**Avis délibéré de la mission régionale d'autorité  
environnementale sur le Projet d'installation d'une  
microcentrale hydroélectrique par la SARL Le Rochefort  
sur le ruisseau de Berrièves, à Saint-Guillaume (38)**

**Avis n° 2021-ARA-AP-1154**

**Avis délibéré le 14 juin 2021**

Figure 3 : Localisation des stations d'étude du milieu naturel aquatique (source : étude d'impact)

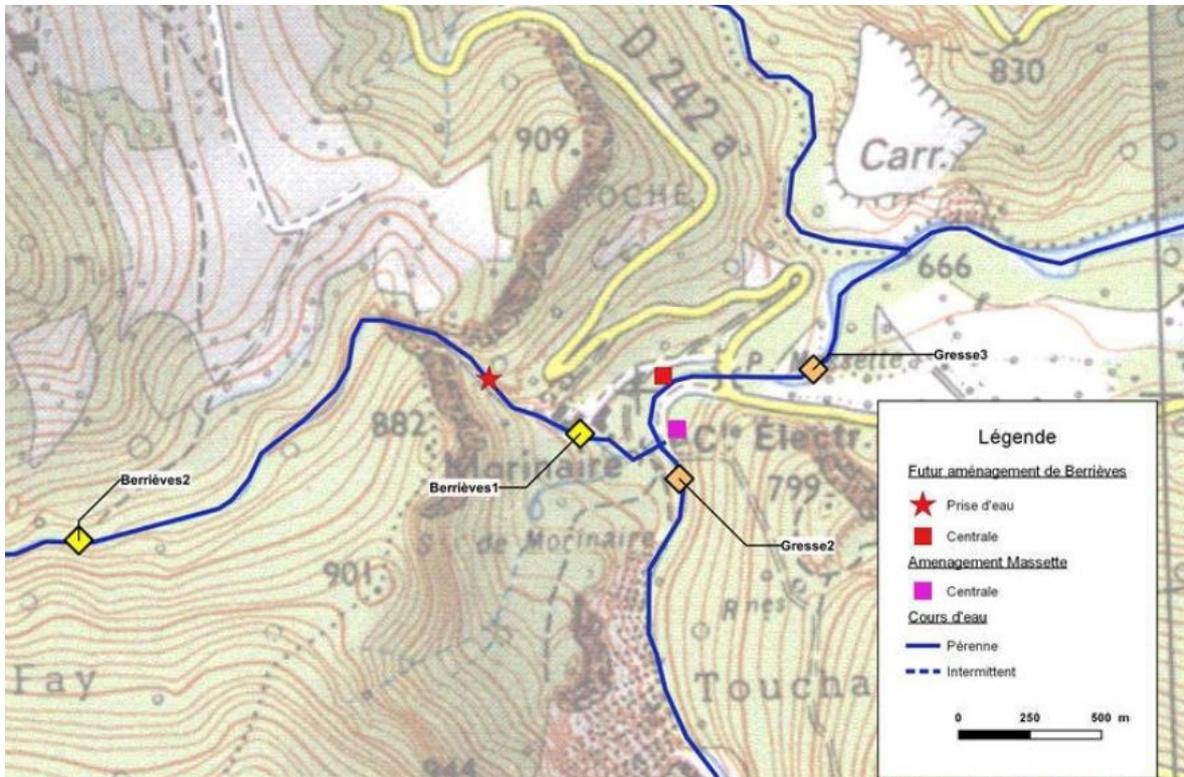
La **rivière de la Gresse** est également étudiée. Les débits mesurés sont comparables à ceux du ruisseau de Berrièves. Les relevés ont été effectués à la station hydrométrique de Pont Jacquet, qu'il conviendrait de localiser sur un plan.

<sup>5</sup> Il est à noter que la carte comporte une erreur : les stations Berrièves 1 et 2 décrites dans le dossier y sont inversées

Figure 5 : Débits moyens mensuels au droit et en aval de la prise d'eau (source : étude d'impact)

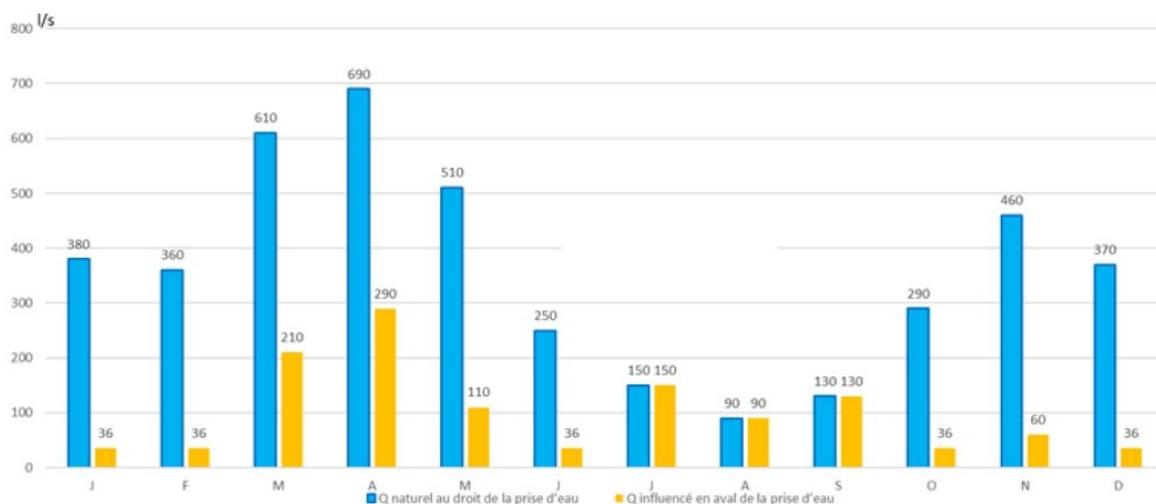
L'étude constate que « la mise en service de la micro-centrale entraîne une réduction significative des débits médians » (p.205).

Les effets sur la faune piscicole, notamment dans le tronçon du Berrièves situé entre la chute située au droit du hameau et les apports de la source de Morinaire (50 m environ) et dans la Gresse entre la confluence et la restitution des eaux, mériteraient d'être étudiés de manière plus détaillée. Du fait de la diminution de la lame d'eau, il est considéré que « les faciès seront en termes d'habitats moins attractifs pour les juvéniles [...] » (p.211) sur ces tronçons actuellement les plus accueillants pour la Truite fario et le Chabot (ce dernier étant uniquement présent dans la Gresse). Il est également supposé qu'en aval des apports de la source de Morinaire, ceux-ci « permettront aussi de garantir le maintien du peuplement en place et la circulation piscicole ». Ces apports sont très variables : entre 12 et 455 l/s (tableau p.73), voire supérieurs (mesures effectuées en 2020 : mémoire en réponse, p.11 et 12). Des éléments ont été apportés dans le mémoire en réponse concernant le maintien du débit minimum biologique<sup>16</sup> dans le tronçon de la Gresse situé en aval de la confluence avec le ruisseau de Berrièves, notamment grâce aux apports de la source de Morinaire dans ce dernier et à l'arrêt de la centrale projeté durant les mois secs (mémoire en réponse, graphique p.14).

En revanche, le maintien de bonnes conditions piscicoles dans le tronçon du ruisseau de Berrièves, en particulier en amont des apports de la source de la Morinaire, n'est pas démontré.

**L'Autorité environnementale recommande de mieux étayer la démonstration du maintien de bonnes conditions piscicoles dans le ruisseau de Berrièves et dans la Gresse et si besoin de présenter les mesures complémentaires prises pour l'assurer.**
